No.: 2013-002-2

発行日: 2016/3/11

Armadillo-WLAN (AWL13) 接続インターフェースの改善について

シール貼付位置イメージ

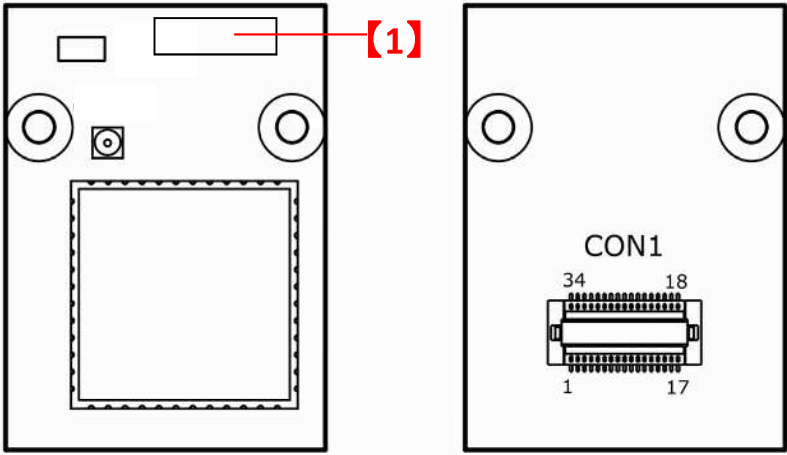
対象製品の個体識別は、ロットシールで行います。

該当箇所	内容
【1】	ロットシール

ロットシールイメージ

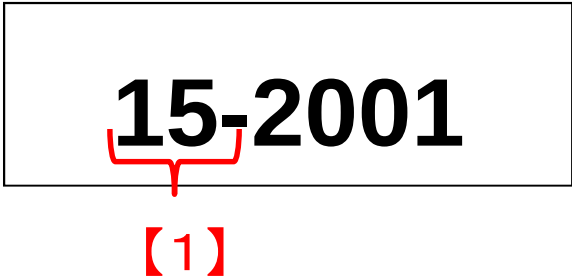
該当箇所	名称	記載内容
【1】	製造ロット番号	本製品の製造ロット番号です。 ・長さ: 固定2桁 ・有効値: 0-9, A-F(16進数)
